PROGETTO DI AMPLIAMENTO DELLA DISCARICA "TRE MONTI": RECUPERO VOLUMETRICO IN SOPRAELEVAZIONE DEL 3° LOTTO E REALIZZAZIONE DI UN NUOVO LOTTO NEI COMUNI DI IMOLA (BO) E RIOLO TERME (RA).

PROPONENTE: HERAmbiente SPA + CON.AMI.

PROCEDURA: VIA ED AIA INTEGRATE.

ANALISI CRITICA DELLO STUDIO DI IMPATTO AMBIENTALE

Figura 4: tratti percorsi dai mezzi durante la fase di esercizio (Fonte:SIA).

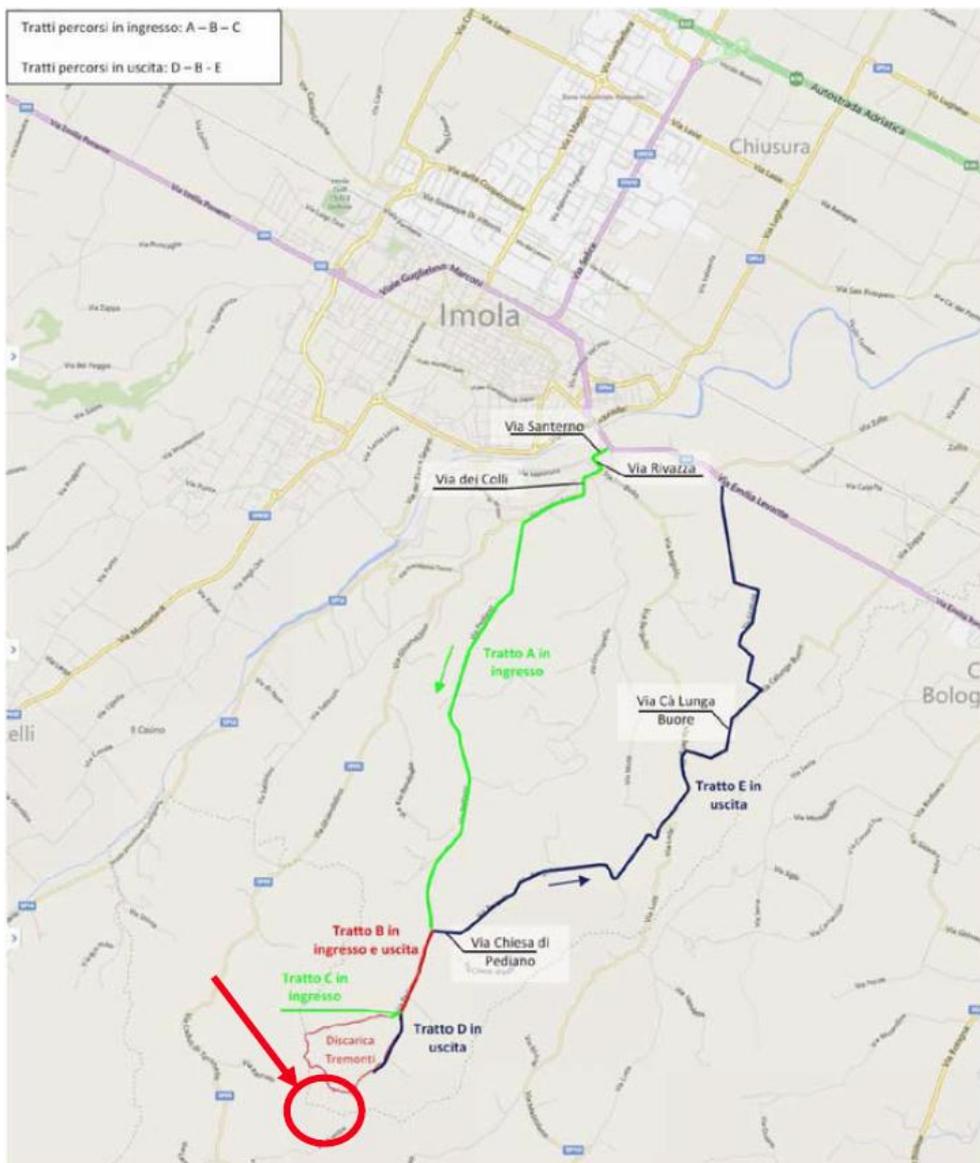
Come si osserva, l'ammontare giornaliero dei transiti veicolari indotti dalla realizzazione ed esercizio del sito di discarica in questione risulta sicuramente rilevante, in quanto è probabile che le fasi A, B, E siano contemporanee e che questi vadano a sommarsi ai veicoli attualmente transitanti in funzione delle attività attualmente in corso sull'intero polo di Tre Monti.

Mancano, però:

In aggiunta a quanto sopra, si segnala, infine, come in relazione allo stesso non siano stati state quantificate le emissioni aggiuntive rilasciate e di conseguente modifica dello stato di qualità dell'aria e del rumore del traffico generato dal cantiere ma anche dei mezzi operanti nell'impianto in condizioni di esercizio.

Figura 6: ubicazione dei pozzi spia delle vasche di raccolta del percolato.

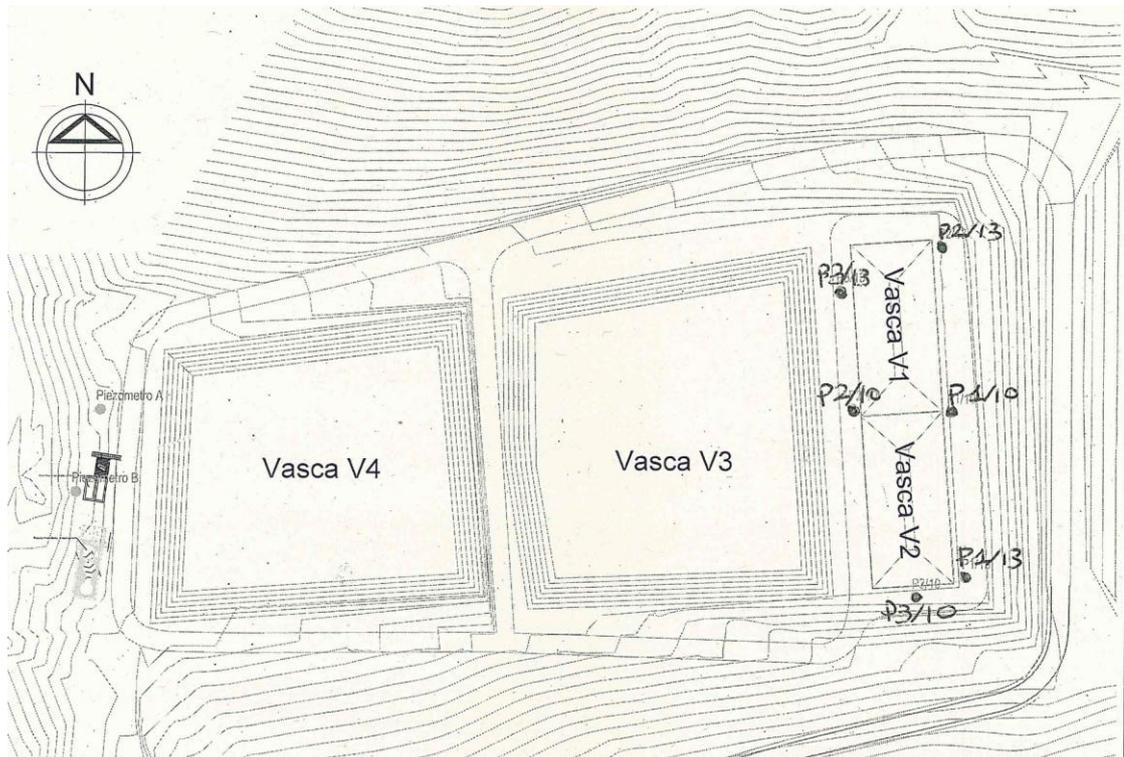
Qui di seguito si riportano due tabelle sinottiche dei risultati delle analisi di laboratorio condotte sui campioni prelevati rispettivamente il 12 e il 17/10/2015 e la planimetria con l'ubicazione dei pozzi spia su cui sono stati effettuati i campionamenti.

Si rilevano quindi i seguenti superamenti dei valori soglia di contaminazione stabiliti dal D.Lgs. 152/2006:
